Ofício nº 059/2014/GAPRE

Respostas referente ao Requerimento de Informação nº 58/2014

LAUDO DE PERÍCIA.

FINALIDADE, SERVIÇOS SOLICITADOS PELO SAMAE: LAUDO TÉCNICO DA BASE EM CONCRETO ARMADO DE RESERVATÓRIO DE ÁGUA E LAUDO TÉCNICO DE ESTRUTURA EM AÇO VITRIFICADO conforme as Normas NBR 7229/93 para RESERVATÓRIO METÁLICO ELEVADO assentado sobre BASE DE CONCRETO ARMADO, E PELA Norma NBR 13.752 (Norma Brasileira de Engenharia da Construção Civil para Laudos Periciais), em vista que das Vistorias Pericial realizada na data de 01 de Outubro de 2013 e 08 de Outubro de 2013, e com verificação sobre o possível vazamento que possa estar ocorrendo entre a viga baldrame em concreto armado, que está com fissuramentos, e as chapas de aço vitrificado, próximos da base externa e do solo.

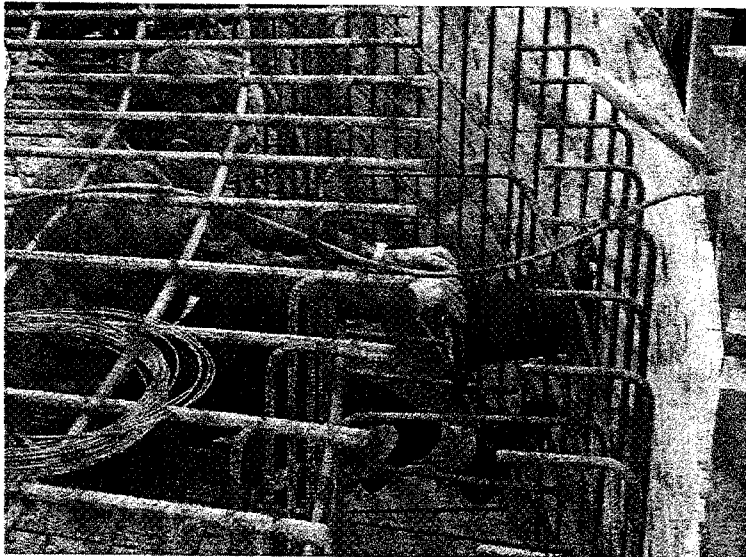
- IV. A solicitação do Engenheiro Rubens Haas para fazer a remoção de toda a seção de concreto em sua circunferência total, conforme descrito em seu relatório (vide abaixo), já fora atendida, ainda em abril de 2012:

A partir deste exame realizado, é recomendado fazer a remoção de toda a seção de concreto em sua circunferência total da SEÇÃO DE viga baldrame (QUE APRESENTA FISSURAS EM SUAS SEÇÕES DE ESPESSURA E ALTURA) da seção pintada de selante cor branco com Rompedor, Máquina Hidráulica elétrica com ponteira, sem retirar as barras de aço de e sem diminuir a seção da laje da base do Reservatório construído inicialmente, para então fazer a verificação das chapas de aço, das juntas das chapas de aço, parafusadas externamente, quanto a possíveis pontos de corrosão por ferrugem, que possam estar causando vazamentos por água advinda de dentro do Reservatório para o lado externo por sua parede metálica (chapa, junta das chapas e parafusos), deixando = ou – 30 centímetros de água dentro Reservatório.

- V. Conforme se verifica, referido trabalho já fora realizado em abril de 2012, na ocasião em o SAMAE nos apresentou um laudo do Eng. Gerson Duarte Crea-7.705-8/SC, solicitando que fizéssemos todo esse trabalho;

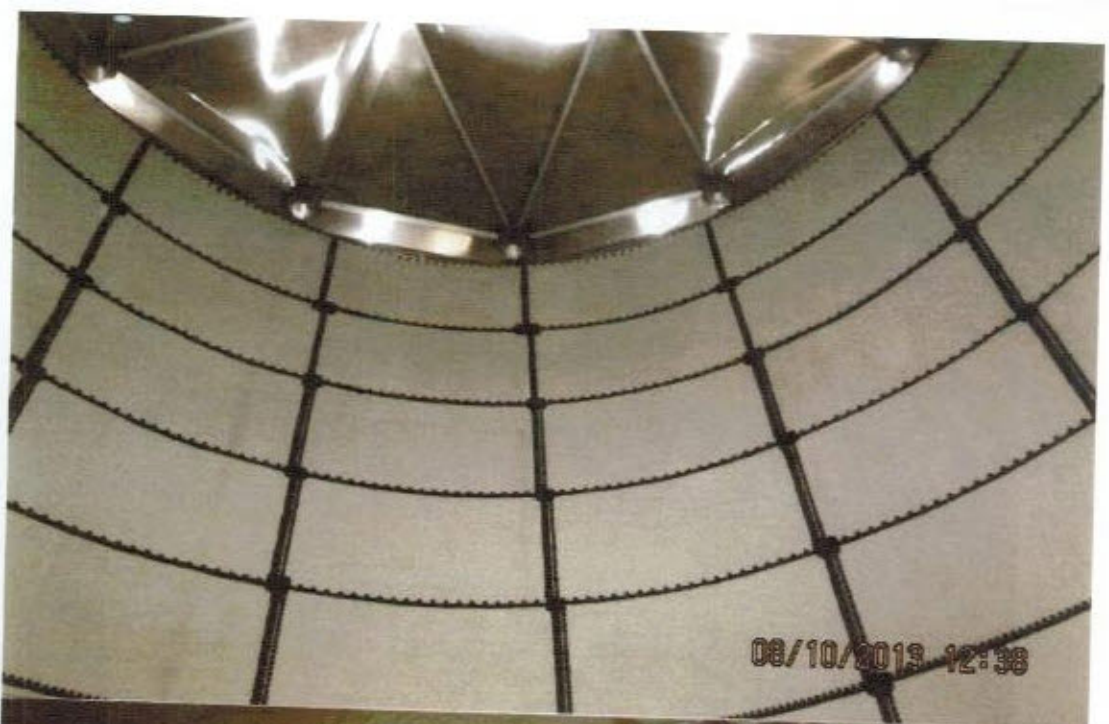
Na vistoria efetuada em 01 de Outubro de 2013, com o Reservatório cheio de água, observou-se que entre as paredes do Reservatório a de aço e a parede da viga baldrame, havia depositado água na sua junção, e conforme afirmação por parte do SAMAE isto ocorria sempre quando depois do Reservatório cheio de água. Foi efetuado um teste por reagente químico para se averiguar se se tratava de água de chuva ou com cloro e após o teste realizado houve comunicação telefônica da Senhora Ivana, Diretora do SAMAE, me comunicando que se tratava de água com cloro.

A partir deste exame realizado, é recomendado fazer a remoção de toda a seção de concreto em sua circunferência total da SEÇÃO DE viga baldrame (QUE APRESENTA FISSURAS EM SUAS SEÇÕES DE ESPESSURA E ALTURA) da seção pintada de selante cor branco com Rompedor, Máquina Hidráulica elétrica com ponteira, sem retirar as barras de aço de e sem diminuir a seção da laje da base do Reservatório construído inicialmente, para então fazer a verificação das chapas de aço, das juntas das chapas de aço, parafusadas externamente, quanto a possíveis pontos de corrosão por ferrugem, que possam estar causando vazamentos por água advinda de dentro do Reservatório para o lado externo por sua parede metálica (chapa, junta das chapas e parafusos), deixando = ou - 30 centímetros de água dentro Reservatório.

Recomendado também escavar o solo externamente na altura almejada para verificação se há vazamento pelas canalizações e conexões metálicas em ferro fundido que abastecem e extravasam a saída de água, deixando para isto + ou - 30 centímetros de altura de água dentro do reservatório, e fotografar por Endoscopia as seções internas do diâmetro do Registro e canalização de entrada e saída e das seções do Extravasador interno e da saída externa para saber-se se há pontos de corrosão por ferrugem que possam estar causando vazamentos, bem como fazer a limpeza das bordas superiores e adentro das conexões internamente no Reservatório situado e localizado no piso de fundo, como sendo da canalização e conexão de entrada e saída de água e da canalização e conexão do extravasador.

Toda a corrosão por ferrugem, nas seções do Reservatório canalizadas externamente, após a remoção da seção da viga baldrame em sua total circunferência, viga baldrame esta que apresenta diversas fissuras em suas seções de espessura e altura, deverá ser realizada por Empresa especializada para ser sanada adequadamente pela melhor técnica exigida dentro das normalizações da ABNT (Associação Brasileira de Normas

Técnicas), fazendo a impermeabilização selante às chapas, juntas e parafusos, e fazendo uma junta de dilatação por material vedante entre a seção de aço do Reservatório com a reposição da seção da viga baldrame com concreto Mpa igual a 30, para que o concreto em sua fase de cura de 28 dias após a sua concretagem não ocasione corrosão ao aço de chapa, juntas e parafusos do Reservatório.

Recomendado também reforçar as vedações das juntas das chapas de aço e pontos dos parafusos internamente situadas e localizadas próximos ao piso de fundo em toda a circunferência em todas as seções que forem necessárias.
